**DĖL PIRKIMO DOKUMENTŲ PAAIŠKINIMO Nr. 4**

Akcinė bendrovė „Via Lietuva“ (toliau – perkančioji organizacija) vykdo viešojo pirkimo „**Valstybinės reikšmės krašto kelio Nr. 173 Molėtai–Pabradė ruožo nuo 1,880 iki 6,100 km rekonstravimo techninio darbo projekto parengimas, projekto vykdymo priežiūra ir darbų atlikimas**“ (Pirkimo ID 2823549), atliekamo tarptautinio atviro konkurso būdu, procedūras ir teikia pirkimo dokumentų paaiškinimus, atsakydama į tiekėjų klausimus.

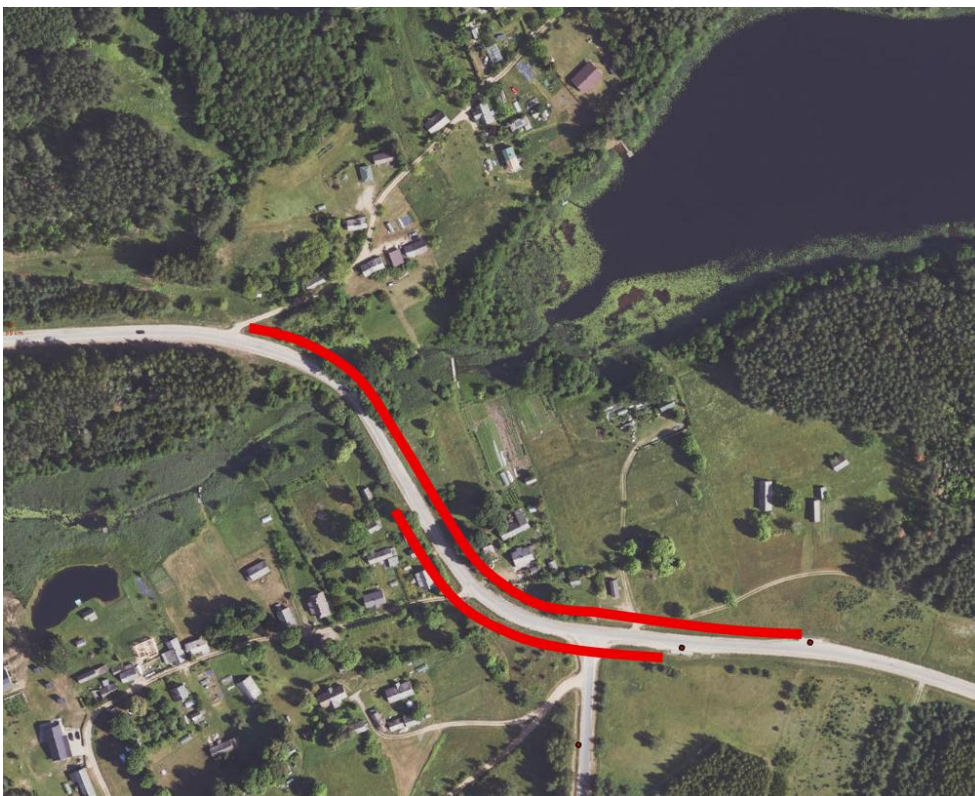
**4. Klausimas.** „2025-06-09 pirkimo dokumentų paaiškinimo Nr. 2 atsakyme į 7 klausimą Užsakovas nurodė, kad „Reikia įsivertinti privedimus nuo sodybų iki autobusų sustojimo aikštelių. Taip pat įvertinti autobusų sustojimų aikštelių perkėlimo galimybes arčiau sodybų“. Teikėjas pastabi, kad kelio ~4,52 km, Kirneilės kaimo gale, yra dvi autobusų sustojimo aikštelės. Prašome Užsakovą konkrečiai nurodyti, kaip šioje situacijoje Teikėjui reiktų vertinti „privedimus nuo sodybų iki autobusų sustojimo aikštelių“ – ar tai reiškia, kad „privedimai“ turi būti per visą Kirneilės kaimą abiejose kelio pusėse? Taip pat Teikėjas atkreipia dėmesį, kad Kirneilės kaimo teritorijoje didžiausias esamas kelio išilginis nuolydis viršija 10 proc., ir **kelio sklype** suprojektuoti taką su didžiausiu pagal normatyvinius dokumentus leidžiamu išilginiu nuolydžiu 5 proc. yra neįmanoma.“

**Atsakymas.** Jeigu autobusų sustojimo aikštelės liktų esamoje vietoje, pridėdame schemą, pagal kurią prašome įsivertinti takų įrengimą šiuose ruožuose:

Dėl projektuojamų takų nuolydžių vadovautis STR 2.03.01:2019 „Statinių prieinamumas“ reikalavimais.
